**Avis de la Mission Régionale d'Autorité environnementale  
Nouvelle-Aquitaine sur  
le projet de parc photovoltaïque d'environ 3.07 ha  
sur la commune de Lacaussade (47)**

n°MRAe 2021APNA93

dossier P-2021-11059

Illustration 18 : Etat actuel du site d'étude  
Source : BD ORTHO IGN / Réalisation : Arifex 2020

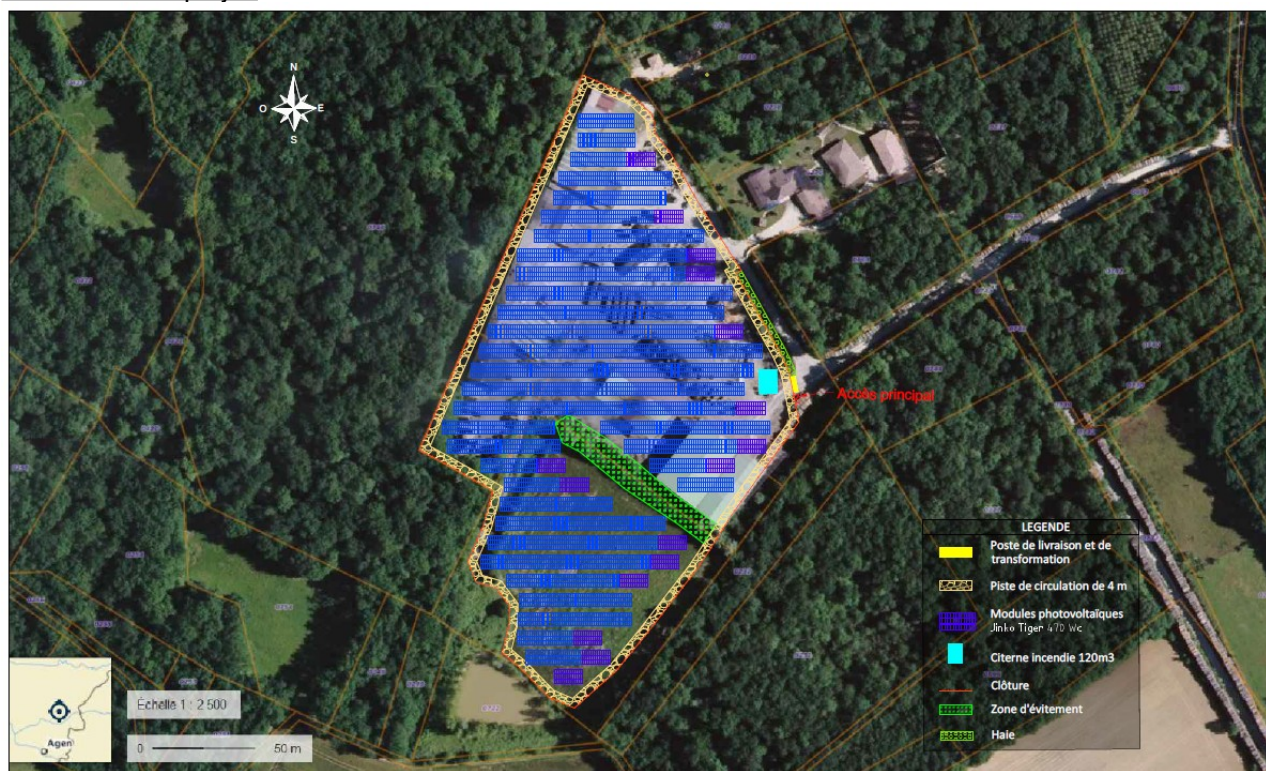
La partie Nord du projet s'installe au droit d'une ancienne usine de fabrication de produits chimiques organiques (usine de charbon de bois). Une parcelle limitrophe au Nord accueille une habitation à moins de 50 mètres du projet.

L'usine à charbon de bois, relevant du régime des Installations classées pour la protection de l'environnement (ICPE), a été exploitée par la société SOCBA créée en 1984. En avril 2018, l'inspection du service de contrôle des installations classées de la DREAL a mis en évidence un fonctionnement dégradé du site d'exploitation. Considérant que la mise aux normes n'était pas économiquement viable, l'exploitant a décidé de cesser toute activité à compter du 30 septembre 2018. En juin 2019, le dossier indique que la DREAL a fait le constat des aménagements restants à réaliser : évacuation des déchets, démantèlement des bâtiments, nettoyage du site, surveillance des effets de l'installation sur son environnement, etc. En juin 2020, l'usine n'était toujours pas totalement démantelée, les déchets n'étaient pas évacués en totalité et le site n'était pas nettoyé. A ce jour, l'ancienne ICPE, en cours de cessation d'activité, est en attente d'un procès-verbal de récolement. **La Mission Régionale d'Autorité environnementale (MRAe) note que le dossier aborde très succinctement l'historique du site et les aménagements restant à réalisés liés à la fin d'exploitation. A titre d'exemple, la MRAe relève que le béton en surface, sur la partie nord, correspondant à l'ancienne usine, semble conservé en place. Aucun élément vient justifier que ce béton ne soit démolit. Le dossier fait simplement état d'une adaptation des structures porteuses des panneaux photovoltaïques en fonction du sol (semelles sur béton au Nord, pieux battus sur sol nu au sud). La MRAe relève l'insuffisance du dossier dans la justification de l'état dans lequel devrait être le site post exploitation, ainsi que la nécessaire adaptation de cet état en considérant le projet d'implantation d'une centrale photovoltaïque. Des variantes devraient être étudiées (démolition complète y compris le béton par exemple) pour démontrer le choix d'un moindre impact sur l'environnement.**

Illustration 67 : Carte des habitations et bâtiments proches du site d'étude

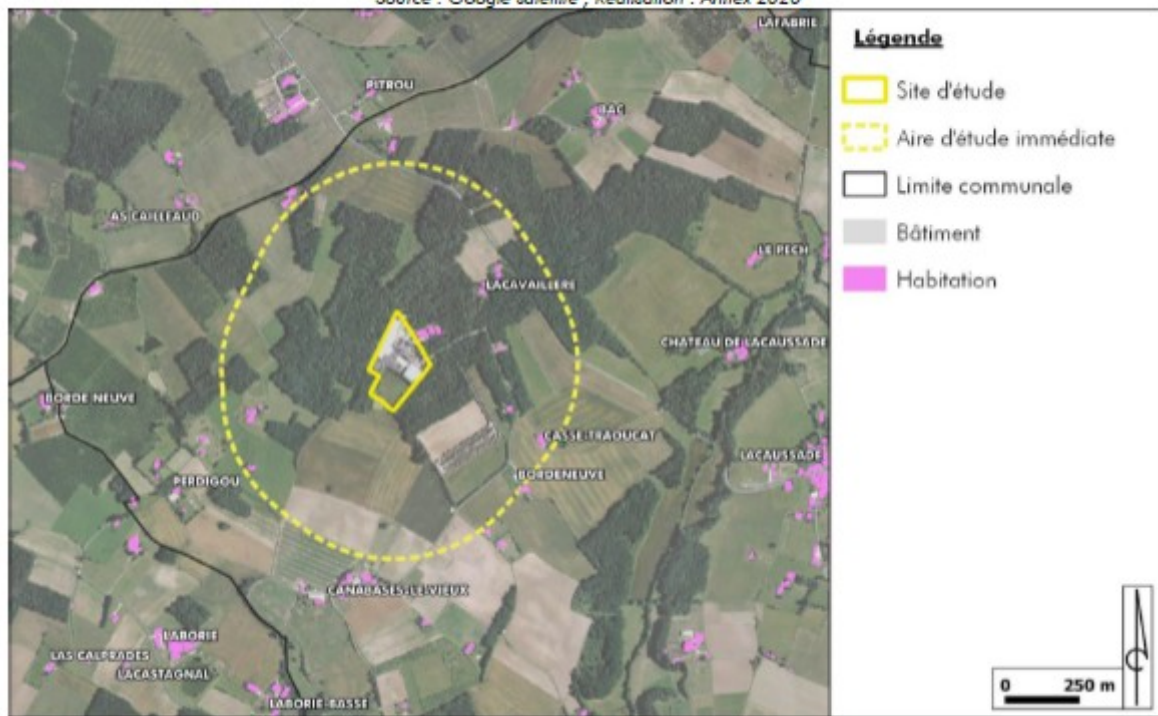
Plusieurs habitations sont isolées ou organisées en hameau autour du site d'étude à moins de 500 m (*Lacavaillière, Casse Traoucat, Bordeneuve*). L'habitation du propriétaire des terrains se trouve en lisière nord du site (cf. carte 67 p. 124) à moins de 50 mètres.
